Technical *Info*

Montagehinweis CT 984 K2 und CT1015 K2, z.B. Audi, VW 2,5 TDI V6

Abb. 1

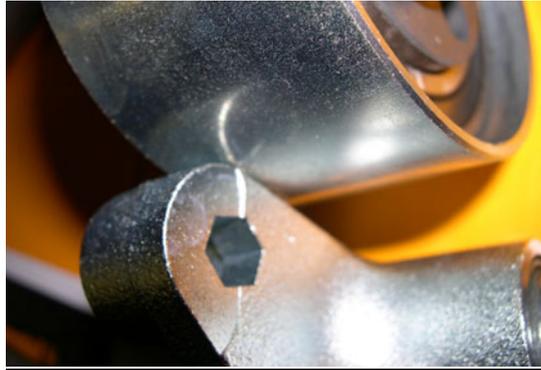
Der Umlenkhebel schleift an der Spannrolle. (Abb.1) In der Folge kann ein schwerer Motorschaden entstehen!

Die Lage des Spannhebels am Anschlagzapfen ist genauestens zu überprüfen. Nur die hier gezeigte Kontaktfläche des Hebels (Abb.3) darf mit dem Anschlagzapfen Kontakt haben. Dadurch wird die Freigängigkeit des Laufmantels sichergestellt.
